Rapport de contrôle d'installations électriques à basse et à très basse tension

RÉF. 122/2026/67156/D01:1

DATE DU CONTRÔLE 07/05/2026 (09:00 - 09:45) AGENT VISITEUR Mohamed Izmar
ADRESSE DU CONTRÔLE Avenue Démosthène Poplimont 43 (étage 00) - 1083 Ganshoren TYPE DE CONTRÔLE Visite de contrôle vente ancienne installation (8.4.2)

CONCLUSION : NON CONFORME

Croquis de position élémentaire et descriptif sommaire des tableaux

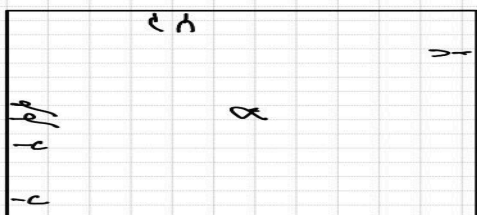
3	disjoncteurs	2p	C16A	2Ne	1,5 ²
2	disjoncteurs	2p	C20A	3Ne	2,5 ²
